**CONSTANCIA DE NOTIFICACIÓN MEDIANTE PUBLICACIÓN DE
AVISO**

Resolución No. 1942 del 23 de julio de 2026

- ANLA – RESOLUCIÓN N° 001942 (23 JUL. 2026)

“Por la cual se decide una solicitud de modificación de licencia ambiental y se toman otras determinaciones”

Figura. Área de influencia definitiva del proyecto

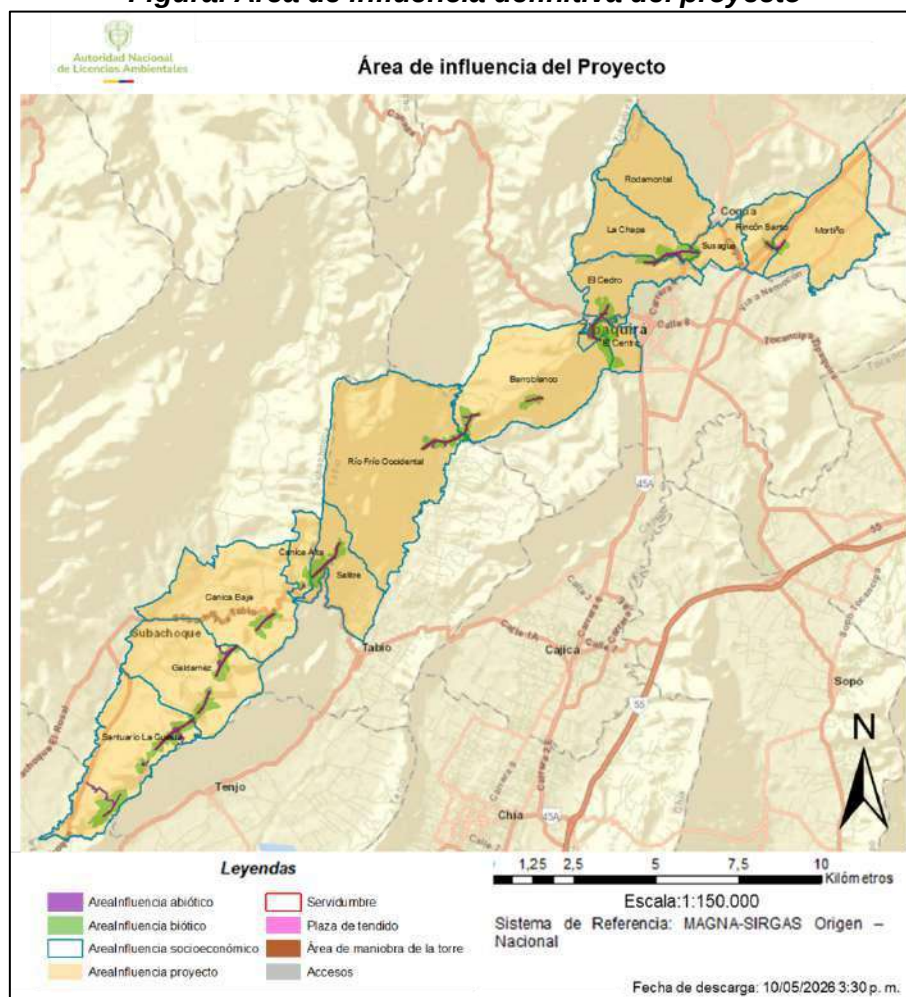
Así las cosas, el Equipo Evaluador Ambiental considera que la delimitación en cada medio y componentes cumplió con lo establecido en los Términos de Referencia para la Elaboración del Estudio de Impacto Ambiental -EIA- para Proyectos de Sistemas de Transmisión de Energía Eléctrica - TdR-17 de 2018 y la Metodología General para la Elaboración y Presentación de Estudios Ambientales - MGEPEA de 2018, por consiguiente, su definición se basó a partir de la valoración de los impactos y su trascendencia, determinando un área con extensión de 13.664,76 ha, la cual se presenta en la siguiente figura:

Figura. Zonificación de manejo ambiental del proyecto “UPME 03- 2010 Subestación Chivor II y Norte 230 KV y Líneas de Transmisión Asociadas”

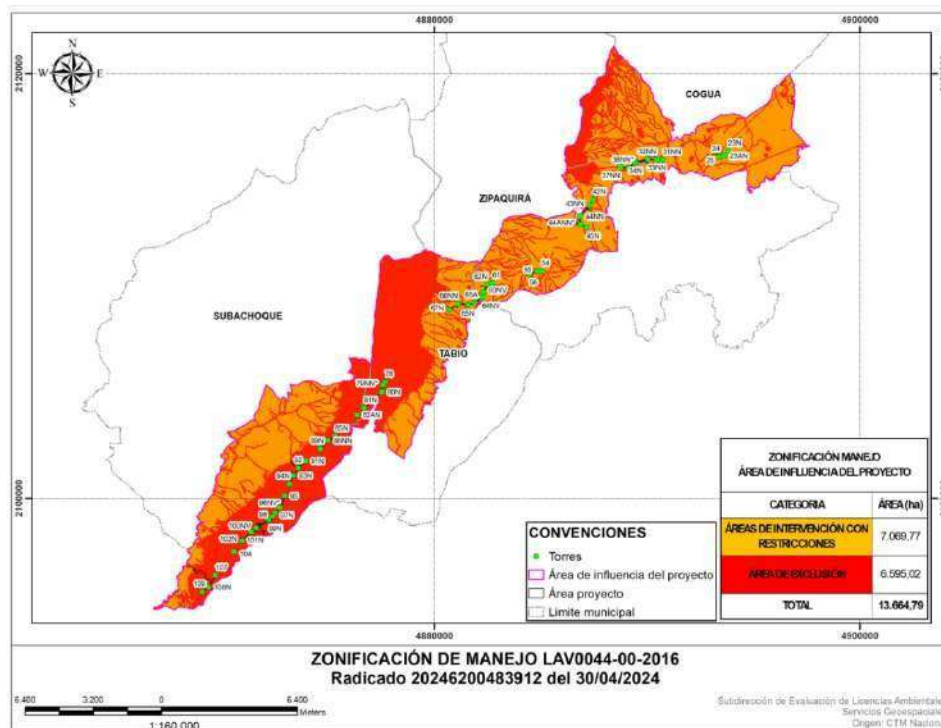
2010 Subestación Chivor II y Norte 230 KV y Líneas de Transmisión Asociadas”, de acuerdo con las consideraciones del Equipo Evaluador Ambiental, aclarando que, en razón a la suma de máximos de cada uno de los medios, las áreas sin restricción no quedan cartografiadas, y solo se presentan dos (2) categorías, Áreas de Exclusión y Áreas de Intervención con Restricción.
